2.2 (2) K断層

薄片試料観察(H24-D1-3 深度57.20m)

第536回審査会合
机上配付資料1 修正後

連続性評価の具体的プロセス(原子炉補機冷却海水取水路等, 起点破碎部:H19-No.3, ③)

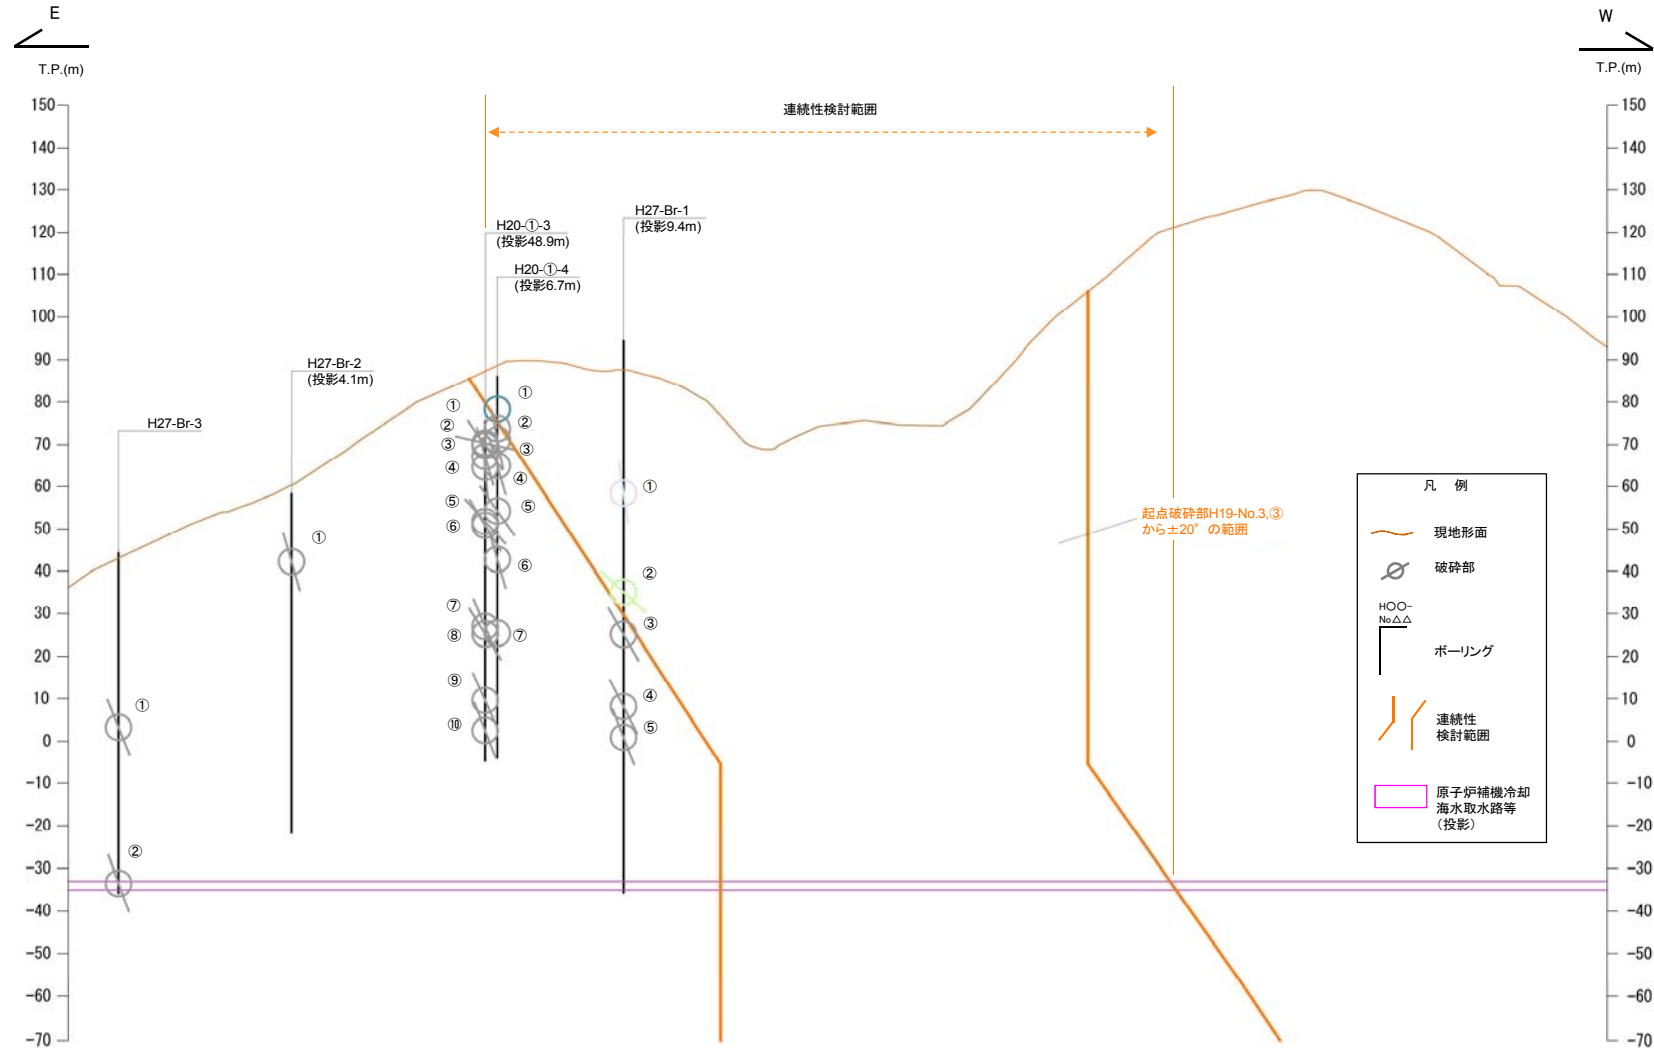
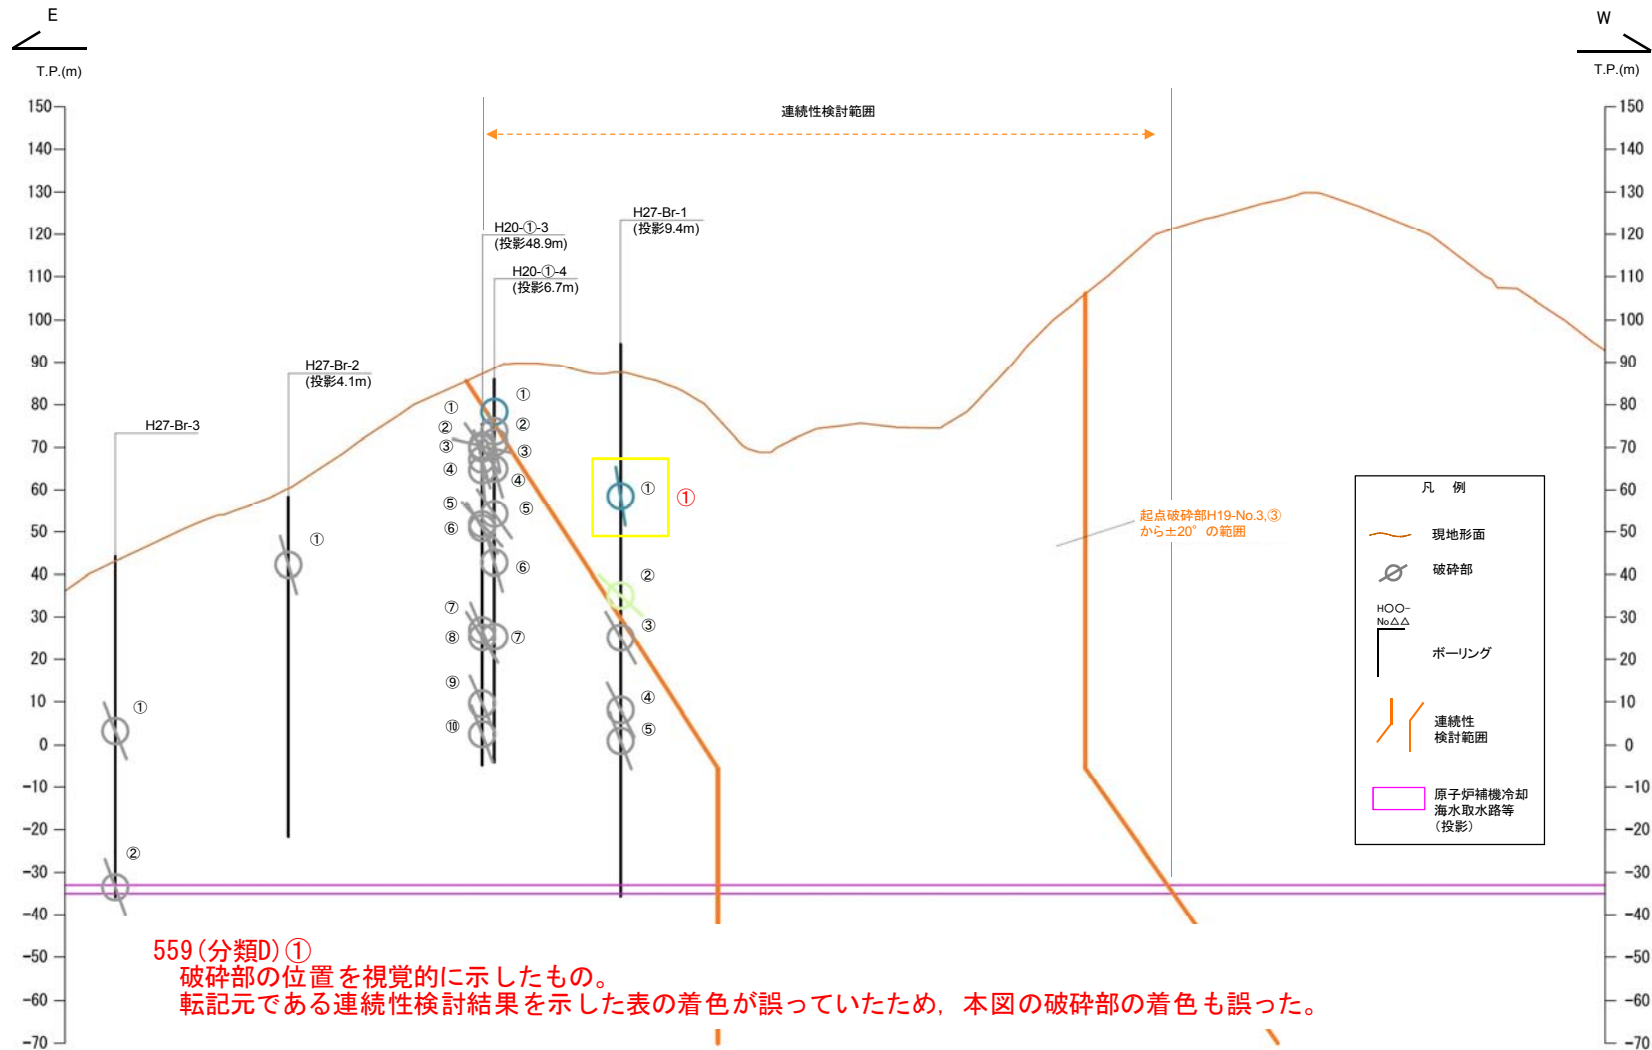
559(分類D)①
破碎部の位置を視覚的に示したものを。
転記元である連続性検討結果を示した表の着色が誤っていたため、本図の破碎部の着色も誤った。

連続性評価の具体的プロセス(原子炉補機冷却海水取水路等, 起点破碎部:H20-③-1, ①)

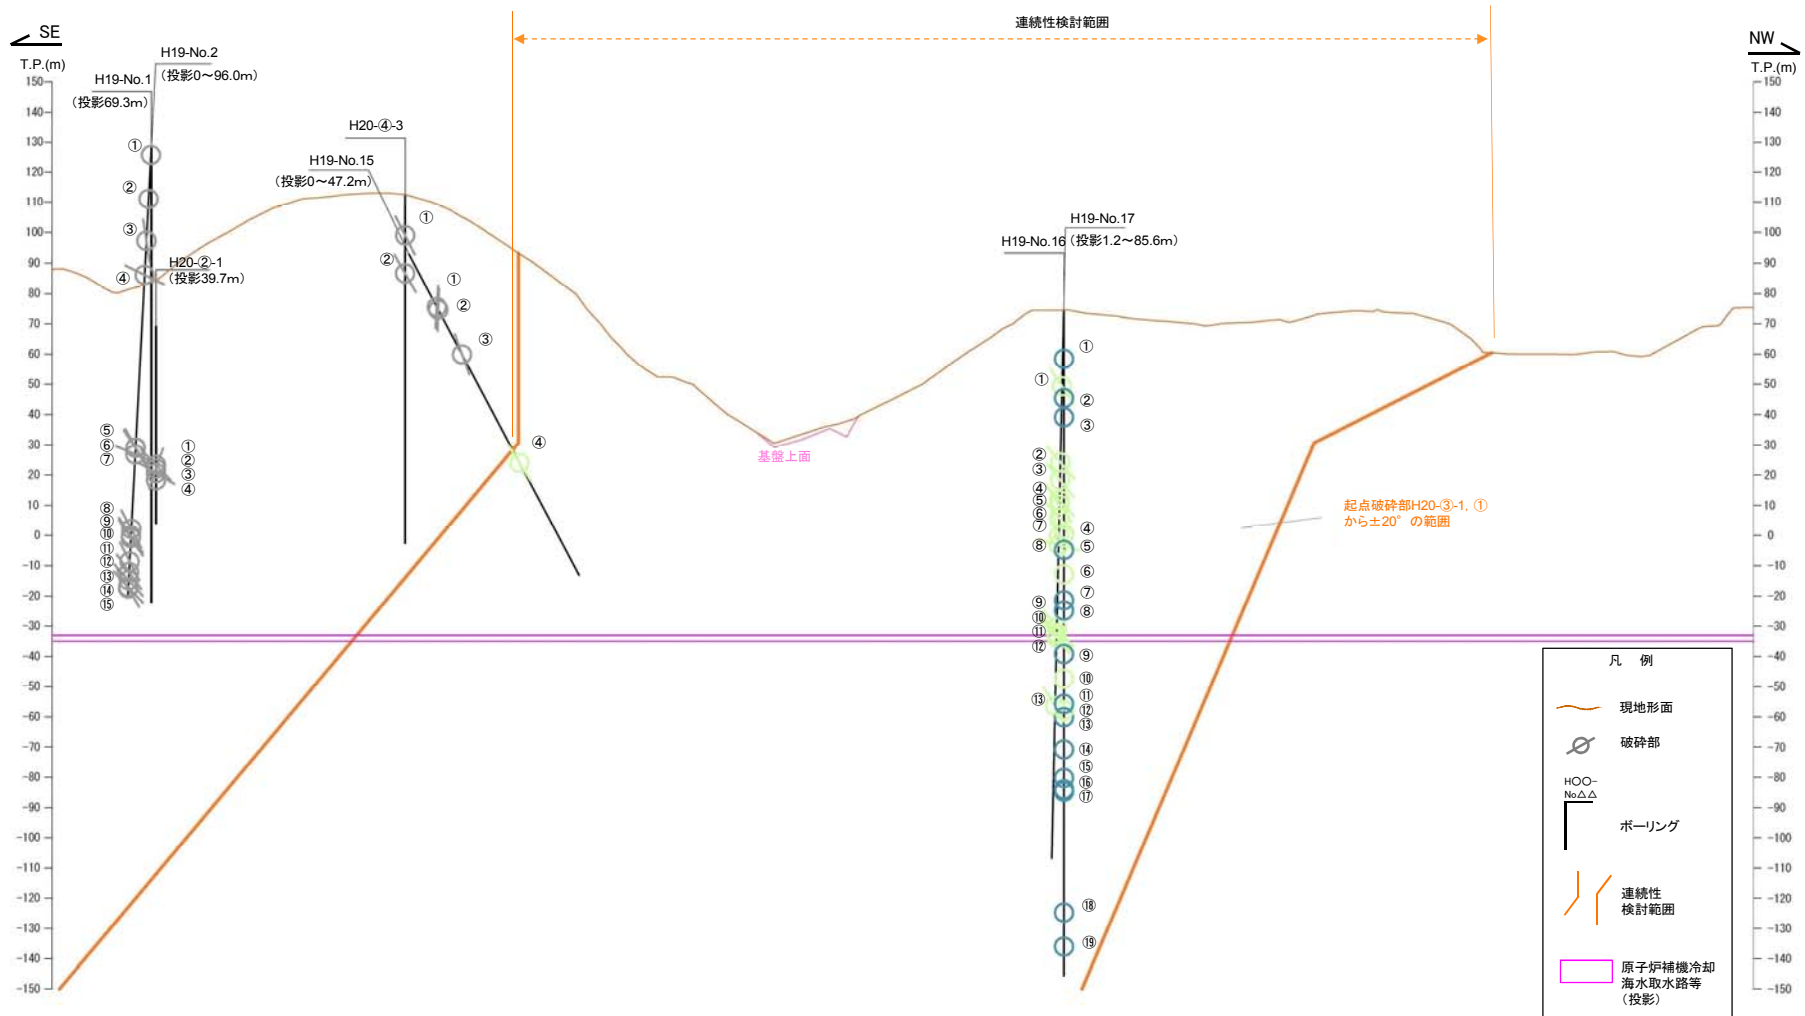
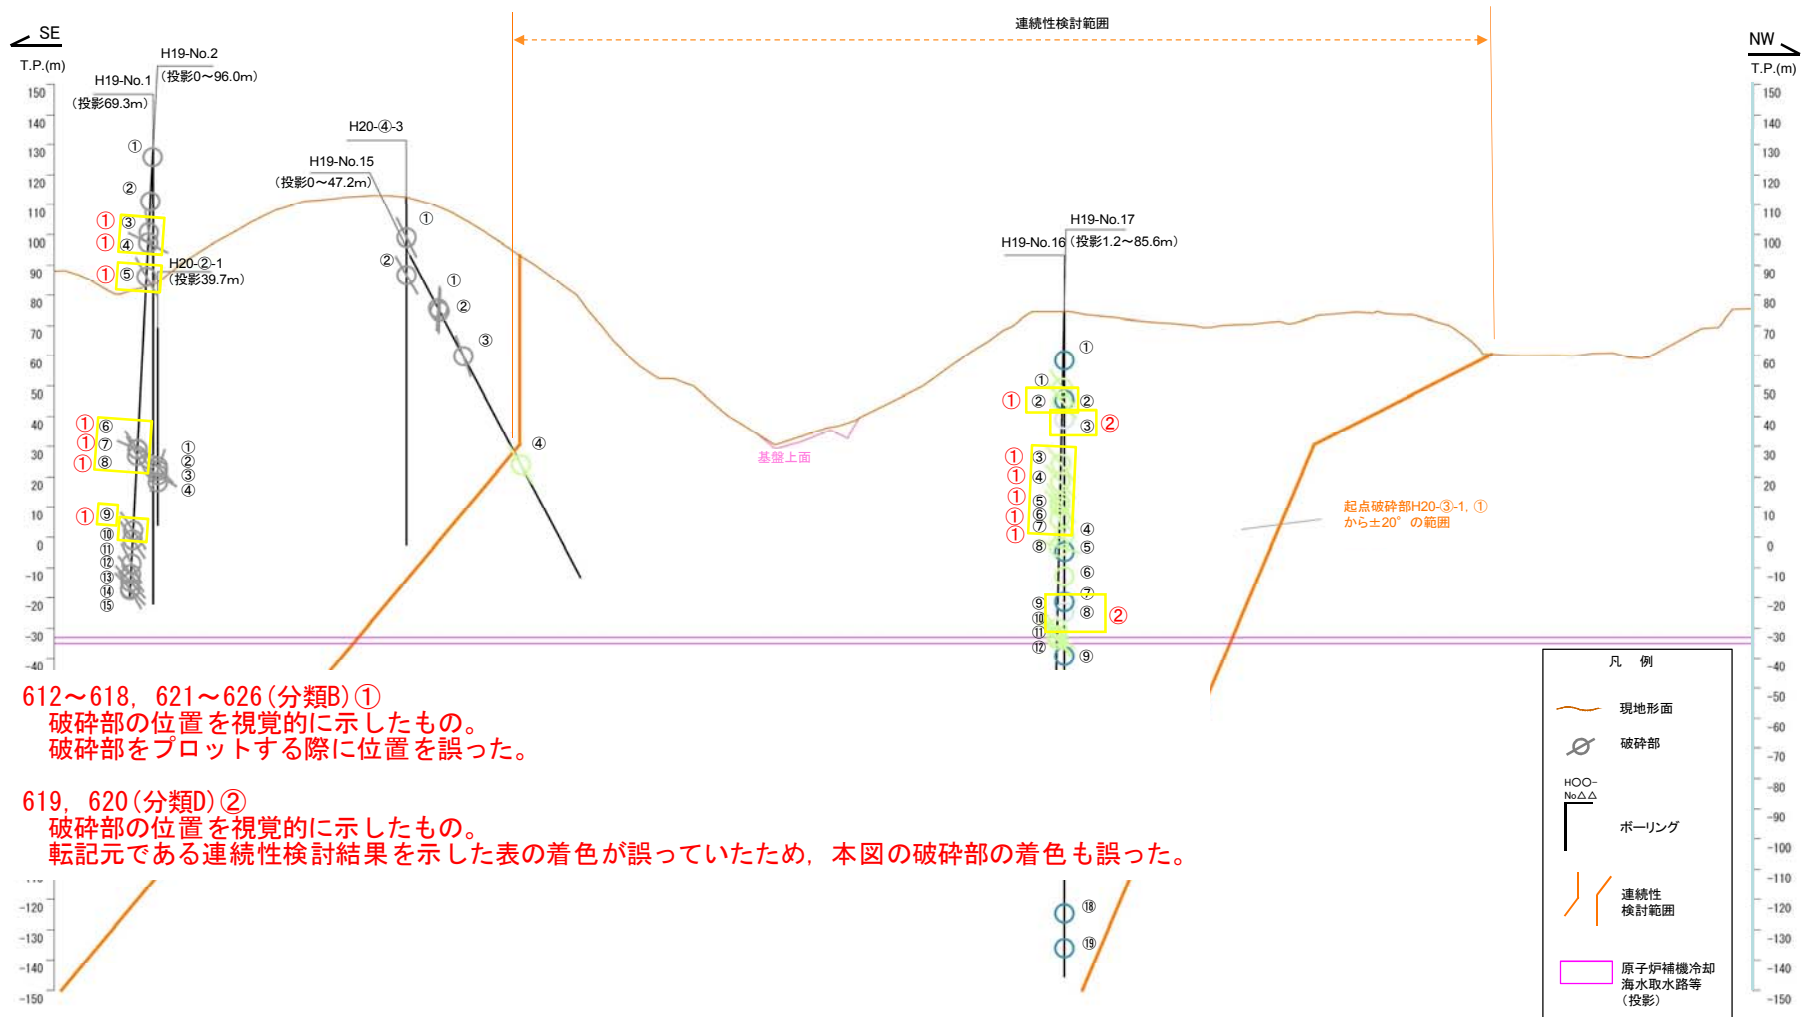
612~618, 621~626(分類B) ①
破碎部の位置を視覚的に示したものの、
破碎部をプロットする際に位置を誤った。

619, 620(分類D) ②
破碎部の位置を視覚的に示したものの、
転記元である連続性検討結果を示した表の着色が誤っていたため、本図の破碎部の着色も誤った。

連続性評価の具体的プロセス(防潮堤等, 起点破碎部:H24-B11-1, ④)

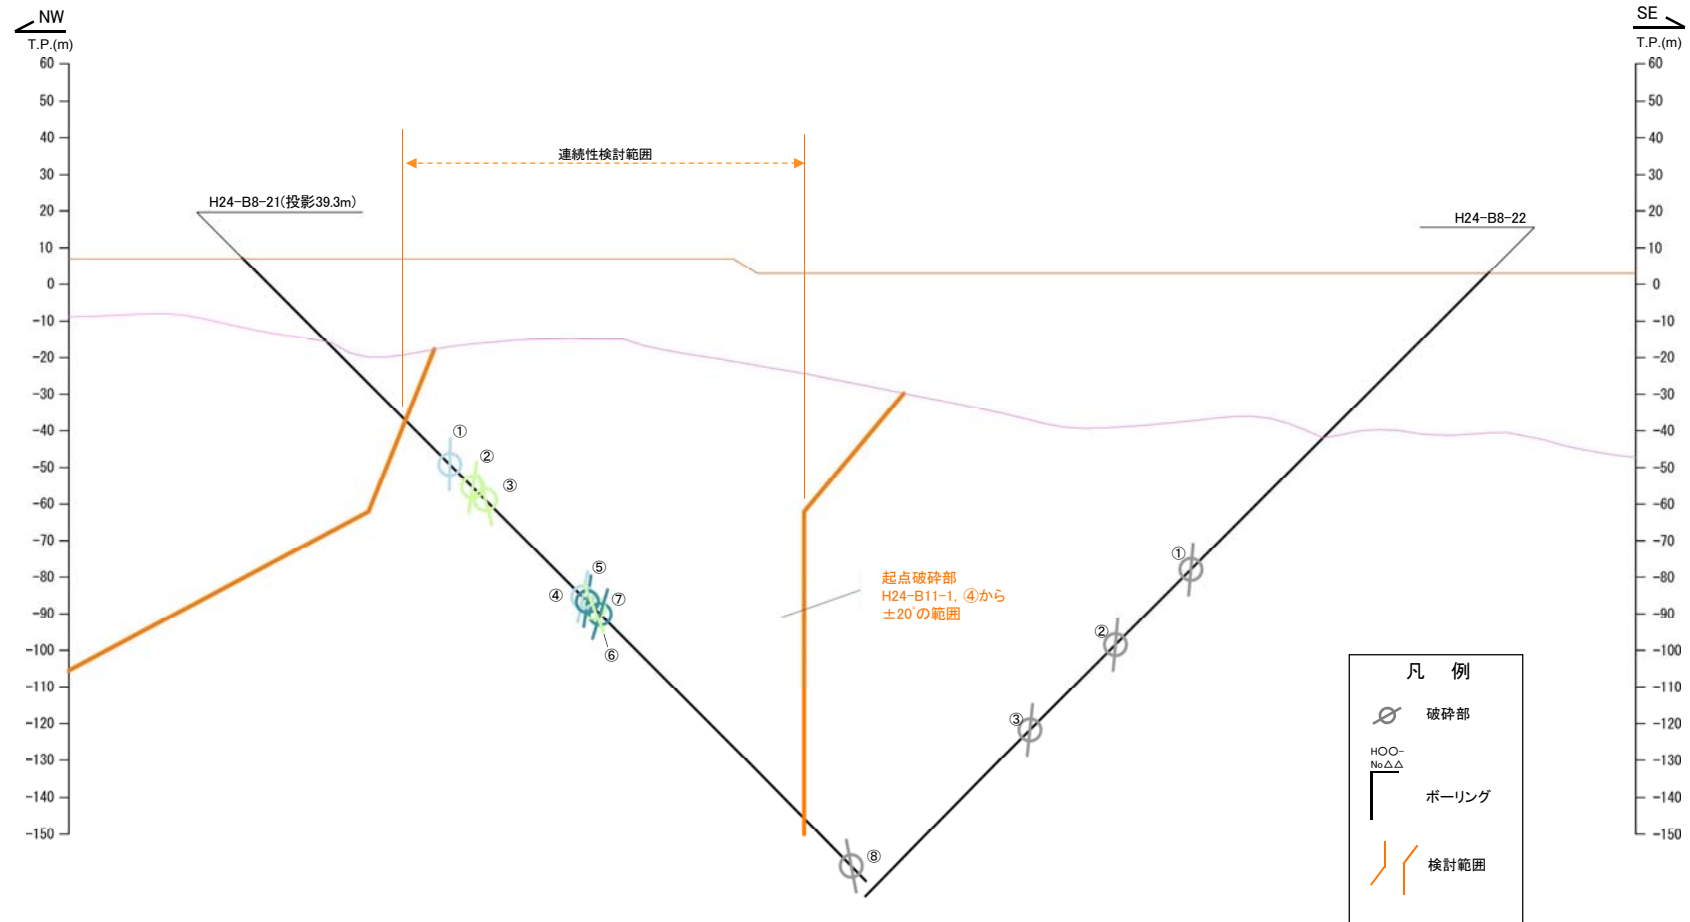
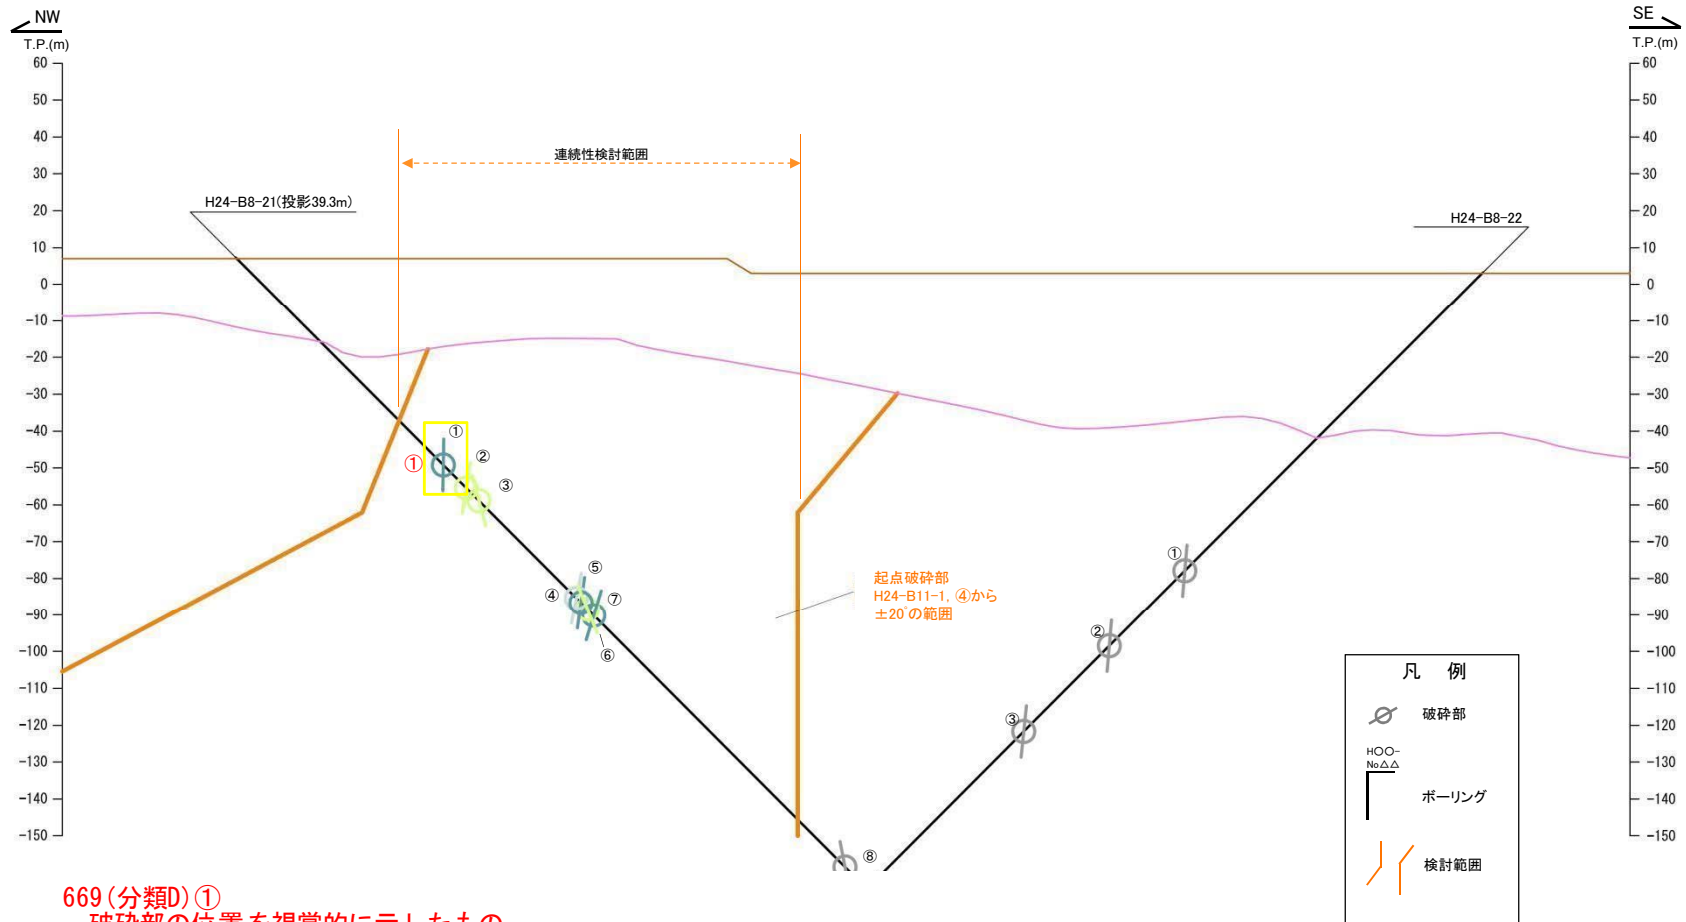
669(分類D)①
 破碎部の位置を視覚的に示したものを、
 転記元である連続性検討結果を示した表の着色が誤っていたため、本図の破碎部の着色も誤った。
